Reguleringsplan for E16 Nærøydalen. Vurdering av innkomne merknader til planforslaget i Voss kommune.

Statens vegvesen, Region vest

Oktober 2016

Utsnitt frå reguleringsplan aust for elva og sør for E16, på Slæn. Dei blå linjene markerer flaumsonearealet som NVE ynskjer inn på reguleringsplan-kartet. Dette er i tråd med berekna 200-års flaum.

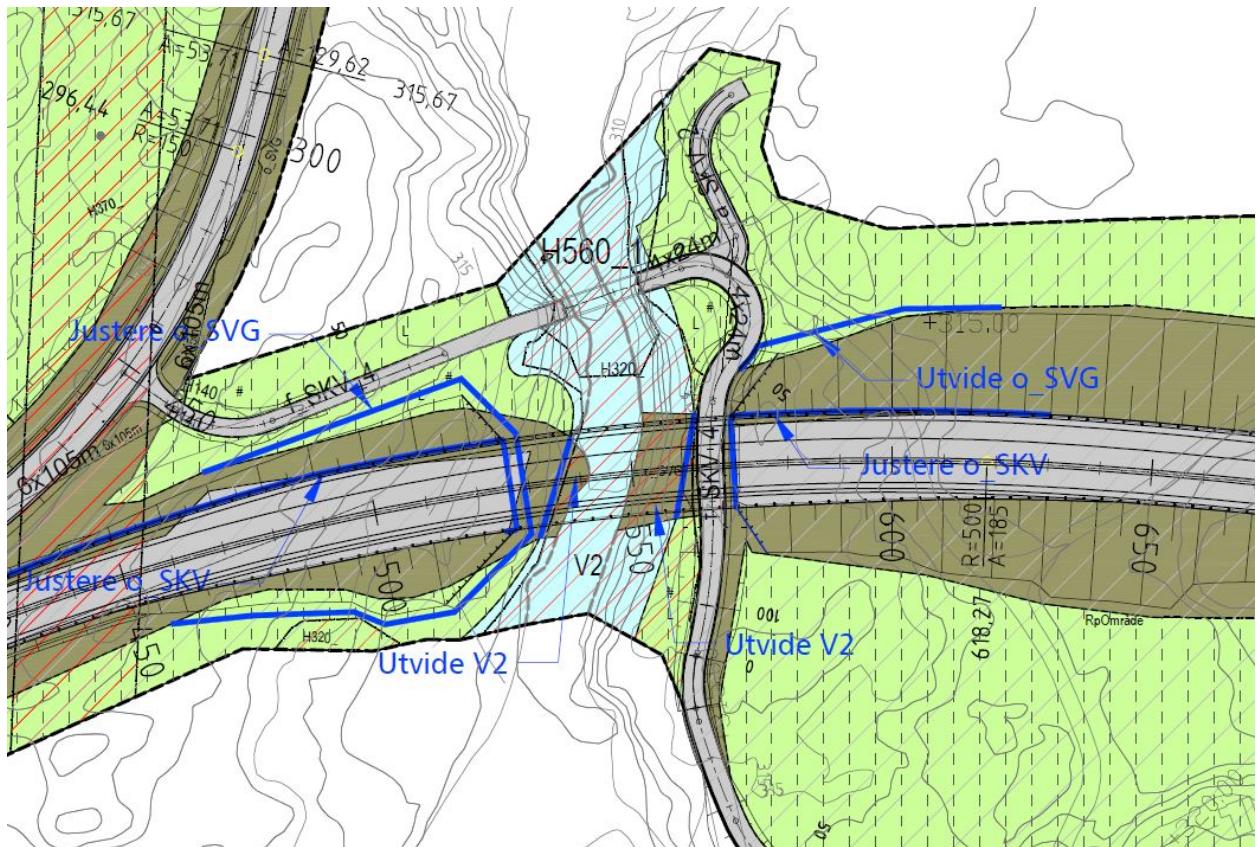
1. NVE peikar på at omsynssonene H320 for flaumfare på reguleringsplanen ikkje stemmer med avgrensingane for 200-års flaum som flaumsonekartet viser. Dei legg til grunn at dette vert retta opp.

Statens vegvesen si vurdering: Det har ingen konsekvensar for veganleggget å justere reguleringsplanen i tråd med tilrådingane frå NVE. Omsynssone flaum H320 er retta opp slik at dei stemmer med avgrensingane for 200-års flaumen, sjå kapittel 4.1 punkt 1.

1. Reivsjon av teikningane R1, R2 og R3: Omsynssone flaum H320 vert utvida til å vere i tråd med avgrensingane for 200-års flaumen frå utarbeidd flaumsonekart.

Skissa over er utsnitt frå reguleringsplan. Dei blå linjene viser ønska plassering for veg med inngrep i LNF-område for å bygge vegen.

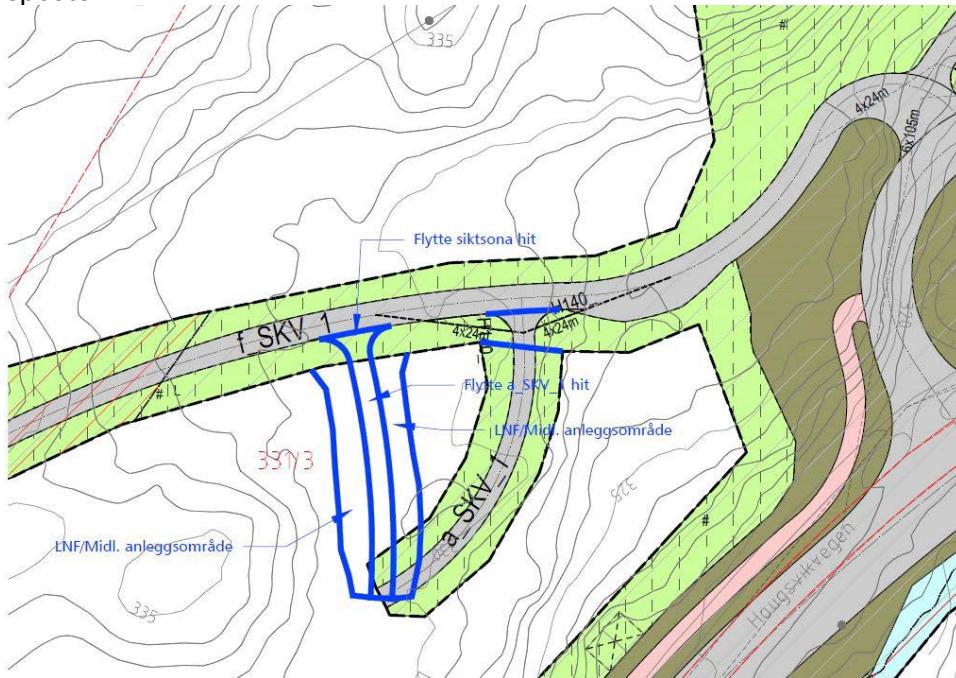
1. Sleen ynskjer anna løysing for avkjørsla til gardstunet. Dette er skissert på skisse lagt ved eposten.

Statens vegvesen si vurdering: Både vegløysing, slik det ligg inne i reguleringsplan og den Reidar Sleen ynskjer er på hans eigedom. Sleen sitt forslag til flytting gir ingen utfordringar i høve trafikktryggleik. Statens vegvesen flytter avkjørsla slik Reidar Sleen ynskjer.

7. Revisjon på teikning R1:
 - Flytte avkøyrsla slik at den går rett nordover frå tunet, inn på felles veg f_SKV1.
